Der Landrat

Datum: **01.07.2019**
Zimmer-Nr.: 4057
Auskunft erteilt: Herr Bruns

Raumordnungsverfahren für die 380 kV – Höchstspannungsleitung Wehrendorf – Gütersloh gemäß Energieleitungsausbaugesetz (EnLAG) Projekt Nr. 16; Abschnitt Wehrendorf (Bad Essen) – Umspannanlage Lüstringen (Stadt Osnabrück) hier: Einleitung des Raumordnungsverfahrens mit integrierter Prüfung der Umweltverträglichkeit gem. § 15 Raumordnungsgesetz des Bundes und § 9 ff. Niedersächsisches Raumordnungsgesetz

Abbildung 2: Engstelle 1.

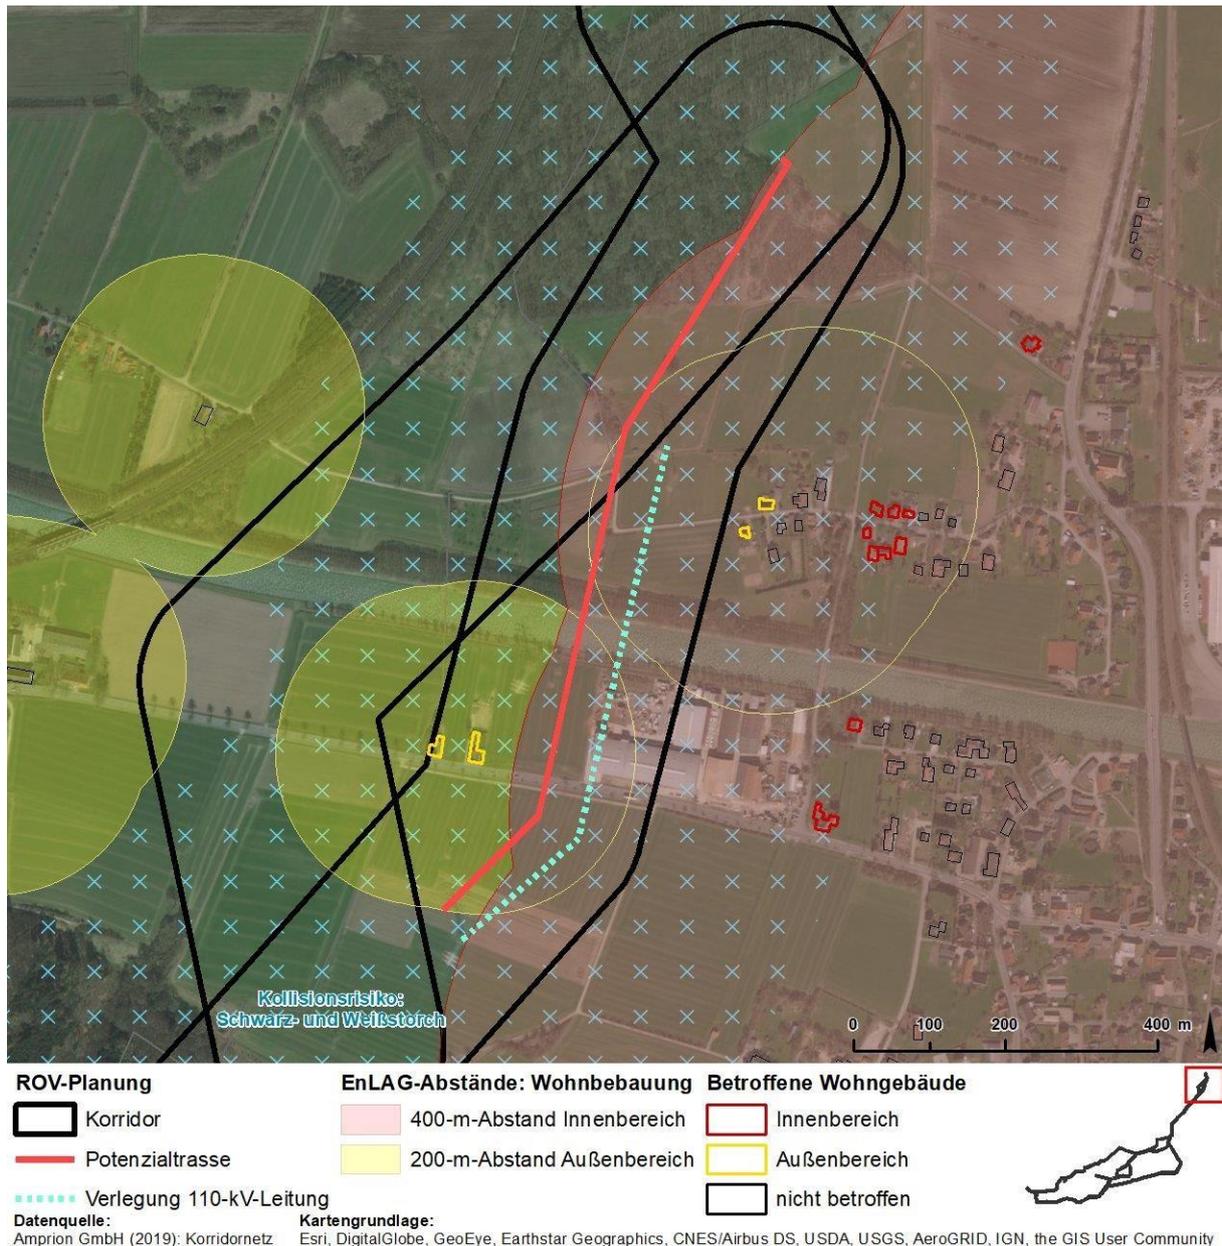
Bei dem Wohngebäude *Auf der Marsch 54* (187 m entfernt, Außenbereich) sind – entgegen der Darstellungen in den ROV-Unterlagen – gemäß Luftbildauswertung nahezu keine sichtverstellenden Gehölze in Richtung der Potenzialtrasse ausgebildet. Damit ist eine dauerhafte Sichtbeziehung zwischen der geplanten Freileitung und dem Wohnbereich bzw. dem nach Süden und Westen ausgerichteten Garten zu erwarten. Zudem rückt gemäß ROV-Unterlagen die zu verlegende 110-kV-Leitung näher an das Wohngebäude heran.

Gleiches gilt für das Wohngebäude *Auf der Masch 59* (172 m entfernt, Außenbereich). Zwar befinden sich einige sichtverstellende Gehölze zwischen Wohngebäude bzw. Garten und der Potenzialtrasse, sie gewährleisten jedoch keinen durchgängigen Sichtschutz. Zudem ist insbesondere während der laubfreien Herbst-, Winter- und Frühlingsmonate mit optischen Beeinträchtigungen im Bereich der Wohngebäude durch eine Freileitung zu rechnen.

Das Wohngebäude *Osnabrücker Straße 372* befindet sich lediglich 83 m entfernt von der Potenzialtrasse. Zwar wird die nächstgelegene 110 kV-Leitung (Bl. 2432) gemäß ROV-Unterlagen zurückgebaut, doch zum jetzigen Zeitpunkt davon zu sprechen, unter Beachtung der Vorbelastung sei durch die Planung eine Verbesserung der Wohnumfeldqualität zu erwarten, ist nicht nachvollziehbar. Ein Mast der neuen 380-kV-Leitung könnte mit 83 m deutlich näher als die Masten der bestehenden Leitungen an das Wohngebäude heranrücken. Da von den Masten die stärksten optischen Beeinträchtigungen ausgehen, könnte sich die Wohnumfeldqualität damit sogar noch verschlechtern. Zudem gewährleisten die umgebenen Gehölze keinen durchgängigen Sichtschutz und insbesondere während der laubfreien Herbst-, Winter- und Frühlingsmonate ist mit optischen Beeinträchtigungen im Bereich des Wohngebäudes und Gartens durch eine Freileitung zu rechnen.

Bei Wohngebäude *Osnabrücker Straße 374* (136 m entfernt, Außenbereich) ist insbesondere aus dem Garten mit einer dauerhaften Sichtbeziehung bzw. optischen Beeinträchtigungen durch die westlich gelegene Potenzialtrasse möglich. Auch hier könnte sich die Wohnumfeldqualität in Abhängigkeit der neuen Maststandorte auch unter Beachtung der Vorbelastung noch verschlechtern. Von einer Verbesserung kann zum aktuellen Planungsstand mitnichten ausgegangen werden.

Es ist nicht nachvollziehbar, wieso drei Wohngebäude im Ortsteil Wehrendorfer Masch (Bad Essen) auf der südlichen Seite der Straße Auf der Marsch gemäß ROV-Unterlagen im unbeplanten Innenbereich liegen, die Wohngebäude auf der gegenüberliegenden Straßenseite jedoch im Außenbereich. Aus gutachterlicher Sicht sind auch diese Wohngebäude als im Innenbereich liegend einzuschätzen. Dabei unterschreiten drei zusätzliche Wohngebäude mit Entfernungen von 340 m, 363 m und 382 m die Mindestdistanz zur Potenzialtrasse. Dadurch ist bei zehn, nicht sieben Wohngebäuden im Innenbereich die Voraussetzungen für eine Erdverkabelung nach § 3 Abs. 2 Nr. 1 EnLAG gegeben.

Nicht diskutiert bleibt zudem, dass bei 13 zusätzlichen Wohngebäuden durch die Verlegung der 110-kV-Leitung (Bl. 2432) in östliche Richtung die Mindestabstände zu Höchstspannungsfreileitungen unterschritten werden. Auch wenn es sich bei der Freileitung um keine Höchstspannungsleitung handelt (erst ab 220 kV) und die Mindestabstände nach EnLAG bzw. LROP nicht anzuwenden sind, ist dort dennoch mit gesteigerten Beeinträchtigungen des Wohnumfeldschutzes zu rechnen. Bei den betroffenen Wohngebäuden handelt es sich um neun Wohngebäude im Innen- und vier im Außenbereich.

Neben den optischen Beeinträchtigungen der Wohngebäude und der Gärten bzw. Terrassen wurden keine weiteren Auswirkungen auf den Wohnumfeldschutz diskutiert, was deutlich zu kritisieren und nachzuholen ist (siehe Kapitel 4.1). Dies gilt analog für alle weiteren Engstellen. Dass seitens der VHT geplant ist, Engstelle Nr. 1 als Freileitung zu queren, ist vor dem Hintergrund, dass dadurch ein Ziel der Raumordnung nach LROP (Gewährleistung eines 400 m-Mindestabstand zwischen Wohngebäuden im Innenbereich und Höchstspannungsfreileitun-

gen) mehrfach missachtet würde, aus gutachterlicher nicht nachvollziehbar. Der Wohnumfeldschutz und der Schutz der menschlichen Gesundheit müssen hier höher gewichtet werden als wirtschaftliche oder technische Belange der Höchstspannungsleitungsplanung. Die Erdkabelverlegung ist im Engstellenbereich vorzugswürdig.

Abbildung 3: Engstelle 2.

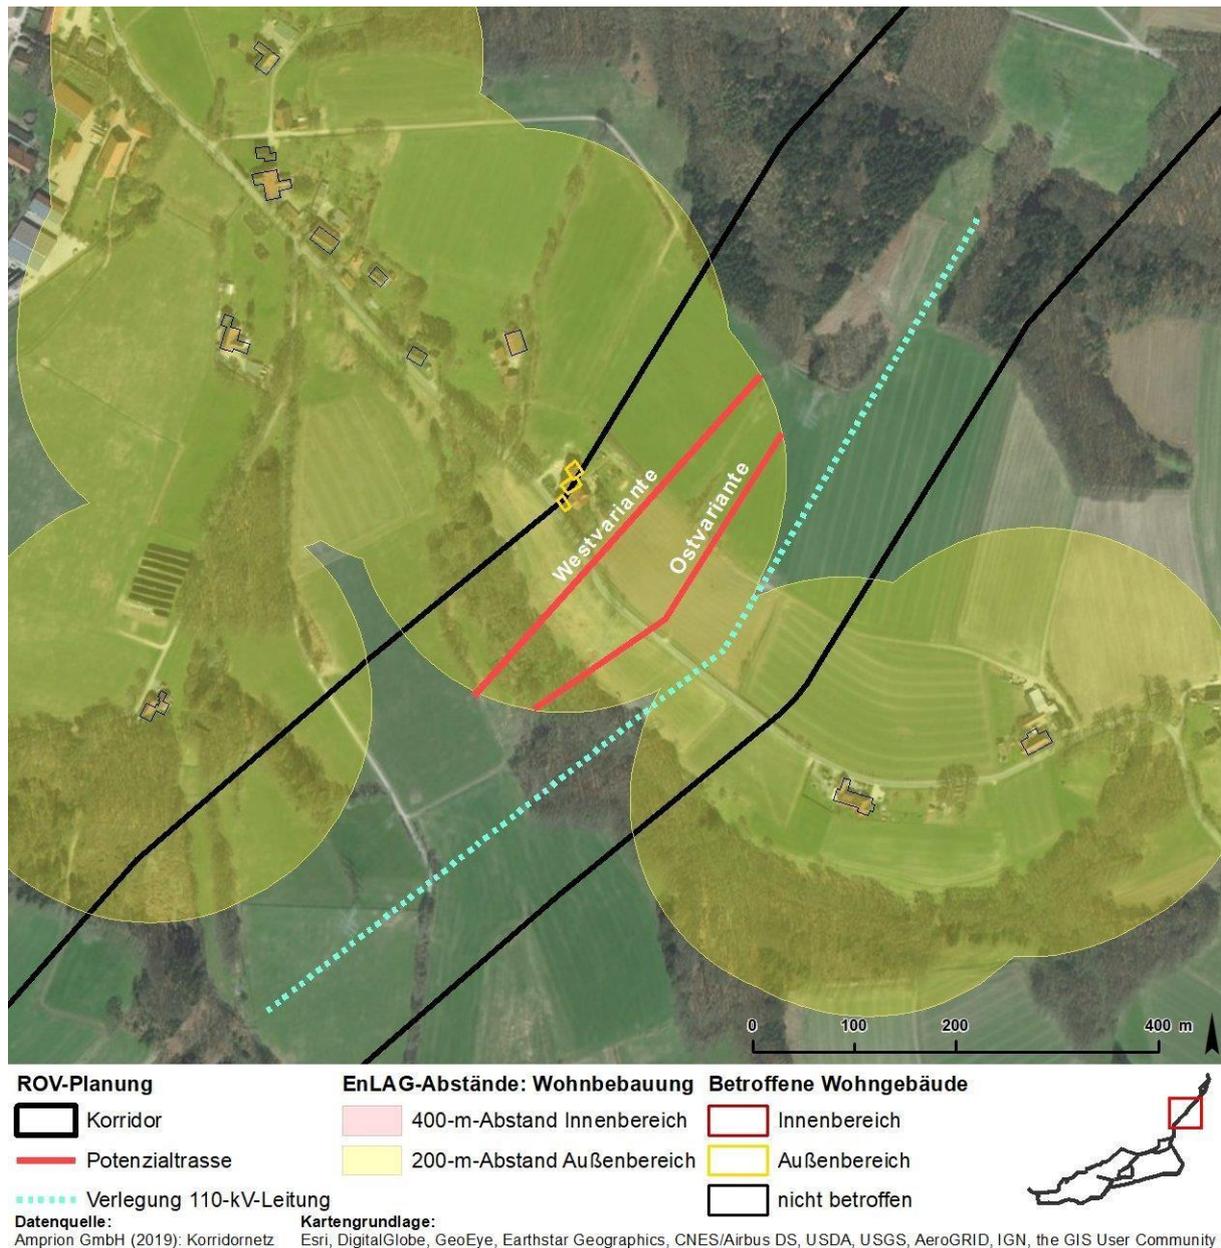
Engstelle Nr. 2 verläuft auf einer Länge von etwa 400 m zwischen den Ortsteilen Jöstinghausen und Mönkehöfen der Gemeinde Ostercappeln. Dabei wird bei zwei Wohngebäuden im Außenbereich der Mindestabstand zur Potenzialtrasse unterschritten. Diese wird in zwei Varianten durch die Engstelle geführt. Die westliche Variante verläuft etwa 20 m weiter in Richtung der betroffenen Wohngebäude als die – zumindest geplant – mitzuführende 110-kV-Leitung Bl. 0088 der Westnetz GmbH. Damit befänden sich die Wohngebäude lediglich 67 m bzw. 74 m von der neuen Freileitung entfernt, wodurch mit erheblichen Beeinträchtigungen des Wohnumfeldschutzes zu rechnen wäre. Die Ostvariante rückt weiter von der bestehenden Leitung Bl. 0088 ab, sodass die Wohngebäude 142 m bis 145 m entfernt wären. Zwar reduziert sich damit die mögliche Beeinträchtigungsintensität, auszuschließen sind Beeinträchtigungen jedoch nicht. Dies gilt auch für die Fall, dass die Bestandsleitung Bl. 0088 mitgeführt und die 110-kV-Leitung Bl. 2432 in westliche Richtung verschoben wird. Zwar könnten die Beeinträchtigungen im Vergleich zur Bestandssituation durch die Neuplanung möglicherweise reduziert werden (dies kann verbindlich erst im Planfeststellungsverfahren geprüft werden), dennoch ist in beiden Varianten die Voraussetzung für eine Teilerdverkabelung nach § 3 Abs. 2 Nr. 2 EnLAG gegeben. Neben den optischen Beeinträchtigungen der Wohngebäude und der Gärten bzw. Terrassen wurden zudem keine weiteren Auswirkungen auf den Wohnumfeldschutz diskutiert (siehe Kapitel 4.1).

Nicht diskutiert bleibt ferner, dass bei einem zusätzlichen Wohngebäude im Außenbereich durch die Verlegung der 110-kV-Leitung (Bl. 2432) in östliche Richtung der Mindestabstand zu Höchstspannungsfreileitungen unterschritten wird. Auch wenn es sich bei der Freileitung um keine Höchstspannungsleitung handelt (erst ab 220 kV) und die Mindestabstände nach EnLAG bzw. LROP nicht anzuwenden sind, ist dort dennoch mit gesteigerten Beeinträchtigungen des Wohnumfeldschutzes zu rechnen.

Eine Erdverkabelung würde in diesem Bereich auch UVS-Konflikt Nr. 16 teilweise entschärfen, da das Kollisionsrisiko mit Schwarz- und dem Weißstörchen auf einer Länge von etwa 200 m (von ca. 2.800 m) entfiel. Dort ist durch eine Freileitung mitunter die Verletzung des Verbotstatbestandes nach § 44 Abs. 1 BNatSchG verbunden, was unter allen Umständen zu verhindern ist und durch eine Erdverkabelung möglich wäre. Durch eine Verletzung dieses Tatbestands ist nach § 2 Abs. Satz 3 EnLAG die Voraussetzung für eine Erdverkabelung gegeben.

Abbildung 4: Engstelle 3.

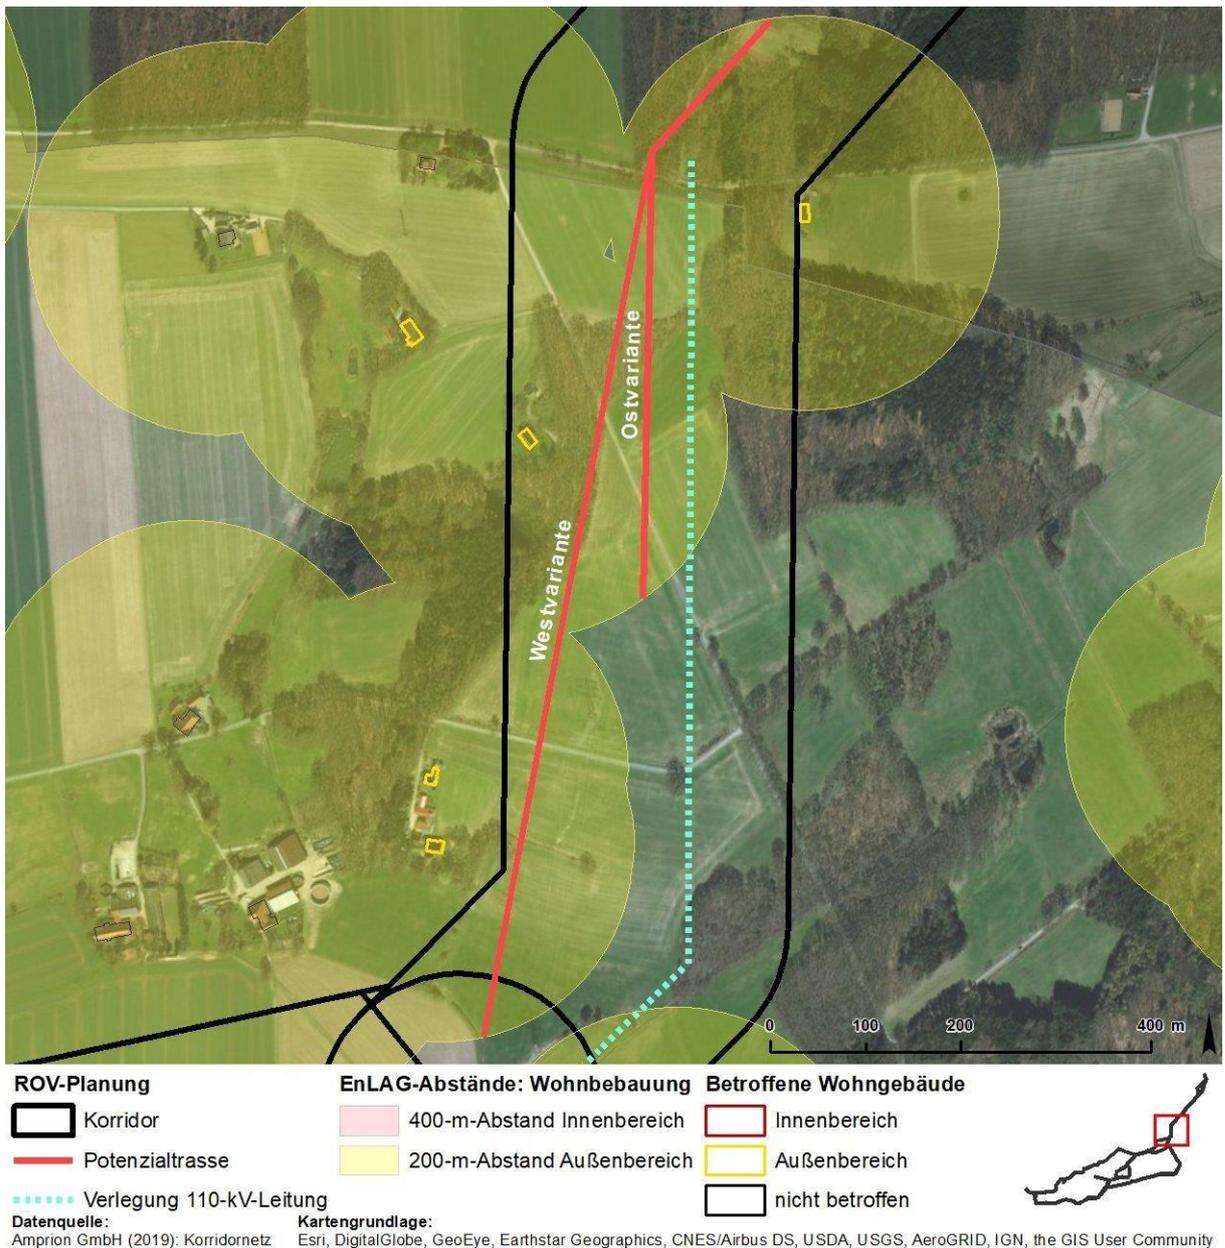
Östlich von Krevinghausen verlaufen die drei Korridor A, B und C im identischen Bereich in nord-südliche Richtung aus Ostercappeln kommend bis zum Punkt Krevinghausen. Dort gehen die Korridore A und B nach Südwesten, Korridor C nach Südsüdosten ab. In diesem Grenzbereich der Gemeinden Bissendorf und Ostercappeln werden die Mindestabstände der Trassen zu fünf Wohngebäuden im Außenbereich (200 m) unterschritten. Dabei stellt die VHT zwei Varianten (West und Ost) gegenüber. In diesem Variantenvergleich stellt sich die Ostvariante hinsichtlich der Betroffenheit von Wohngebäuden aus Sicht der VHT als deutlich vorzugswürdig dar. Aus gutachterlicher Perspektive bewerten zwar auch wir die Westvariante als die schlechtere, da hier fünf Wohngebäude von Beeinträchtigungen durch die Trasse betroffen wären. Allerdings werden auch bei der Ostvariante bei zwei Wohngebäuden die Mindestabstände unterschritten (120 m zu einem Wohngebäude in Krevinghausen, 154 m zu einem Wohngebäude in Ostercappeln). Auch wenn Gehölze die Sicht auf die potenzielle Trasse teilweise verstellen, ist insbesondere während der laubfreien Herbst-, Winter- und Frühlingsmonate mit optischen Beeinträchtigungen im Bereich der Wohngebäude durch eine Freileitung zu rechnen. Damit ist in beiden Varianten die Voraussetzung für eine Teilerdverkabelung nach § 3 Abs. 2 Nr. 2 EnLAG gegeben. Neben den optischen Beeinträchtigungen der Wohngebäude und der Gärten bzw. Terrassen wurden keine weiteren Auswirkungen auf den Wohnumfeldschutz diskutiert (siehe Kapitel 4.1). Dies gilt analog für alle weiteren Engstellen. Aufgrund der geringen Distanz ist eine gemeinsame Betrachtung der Engstellen Nr. 3, 4 und 5 sinnvoll (siehe Kapitel 4.6.1).

Abbildung 5: Engstelle 4.

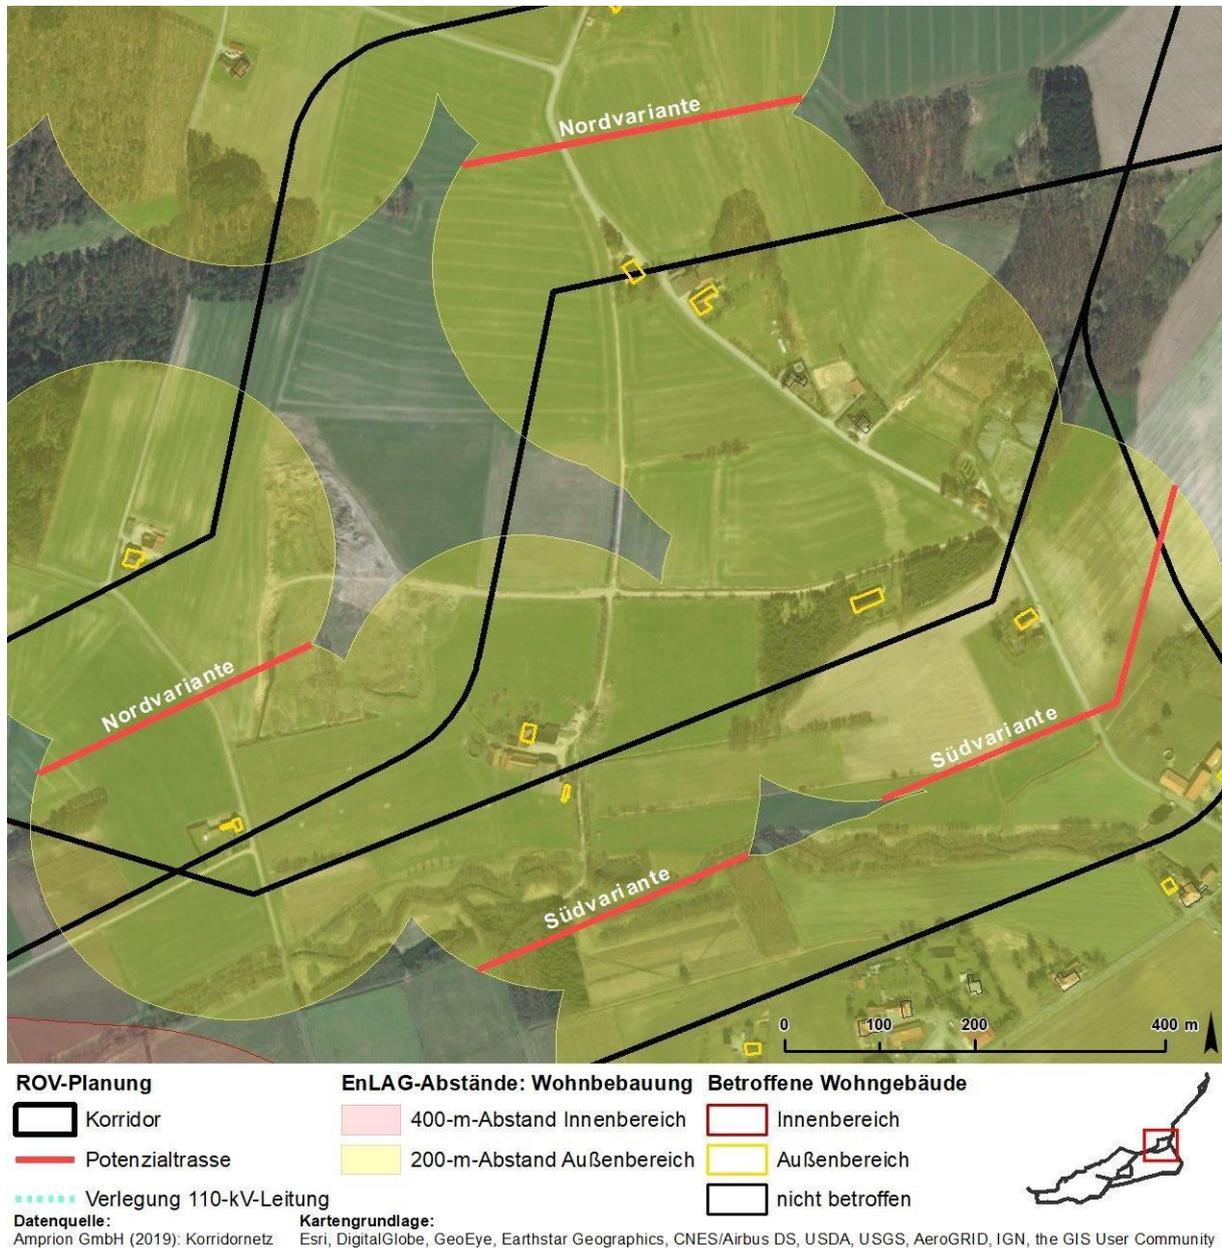
Das Wohngebäude *Hauptstraße Nr. 3*, 192 m nordwestlich der Südvariante gelegen, ist zwar von vielen mittelhohen und hohen Gehölzen eingefasst, aber erstens ist kein durchgängiger Sichtschutz auf die Trasse gewährleistet. Zweitens ist insbesondere während der laubfreien Herbst-, Winter- und Frühlingsmonate mit einer Sichtbeziehung zur Trasse zu rechnen. Damit sind Beeinträchtigungen des Wohnumfeldschutzes, anders als in den ROV-Unterlagen dargestellt, unserer Ansicht nach nicht auszuschließen.

Zwischen dem Wohngebäude *Bad Essener Straße 37A* und der 192 m entfernten Südvariante sind in nördliche Richtung Sichtbeziehungen zu erwarten. Daraus können unserer Einschätzung nach – entgegen den Ausführungen der ROV-Unterlagen – erhebliche Beeinträchtigungen des Wohnumfeldschutzes resultieren.

Auch bei Wohngebäude *Huckriedenweg 1* (südliches Wohngebäude) sind Sichtbeziehungen zu der 119 m südlich verlaufenden Südtrasse gegeben und erhebliche Beeinträchtigungen

daher möglich. Durch die Schaffung des notwendigen Schutzstreifens würden zudem Gehölze entfernt, die momentan potenzielle Sichtbeziehungen teilweise einschränken. Insbesondere während der laubfreien Herbst-, Winter- und Frühlingsmonate sind die Sichtbeziehungen auch in südwestliche Richtung möglich, da der zwischen Wohngebäude und Trasse befindliche Galeriewald sehr schmal ist und die Sicht nur teilweise einschränkt.

Unserer Einschätzung nach sind demnach bei der Südvariante im Bereich von fünf und nicht zwei Wohngebäuden erheblich nachteilige Beeinträchtigungen des Wohnumfeldschutzes durch optische Beeinträchtigungen nicht auszuschließen. Daneben wurden keine weiteren Auswirkungen auf den Wohnumfeldschutz diskutiert (siehe Kapitel 4.1).

Aus gutachterlicher Sicht ist die abschließende Bewertung innerhalb der ROV-Unterlagen, Engstelle Nr. 4 vorzugswürdig als Freileitung zu realisieren, aus den voranstehenden Ausführungen nicht nachvollziehbar. Insbesondere bei der gemeinsamen Betrachtung mit Engstelle Nr. 5 erscheint hier eine Teilerdverkabelung als ernstzunehmende und realistisch in Betracht kommende Alternative (siehe Kapitel 4.6.1). In beiden Varianten ist die Voraussetzung für eine Teilerdverkabelung nach § 3 Abs. 2 Nr. 2 EnLAG gegeben. Aufgrund der geringen Distanz ist eine gemeinsame Betrachtung der Engstellen Nr. 3, 4 und 5 sinnvoll (siehe Kapitel 4.6.1).
